DIN 18533-1/A1

Änderung von
DIN 18533-1:2017-07**Abdichtung von erdberührten Bauteilen –
Teil 1: Anforderungen, Planungs- und Ausführungsgrundsätze;
Änderung A1**

Waterproofing of elements in contact with soil –

Part 1: Requirements and principles for design and execution; Amendment A1

1 Änderung in 5.1.3.3, Bild 8

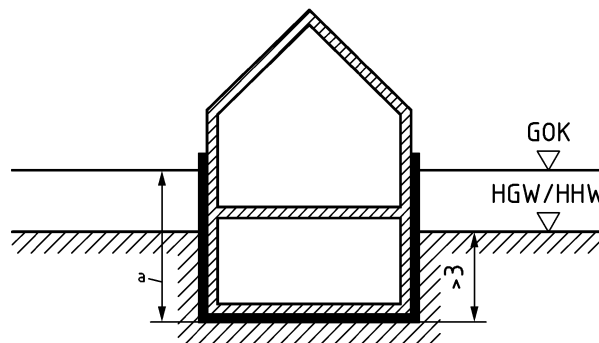
Ersetze Bild 8 durch folgendes Bild
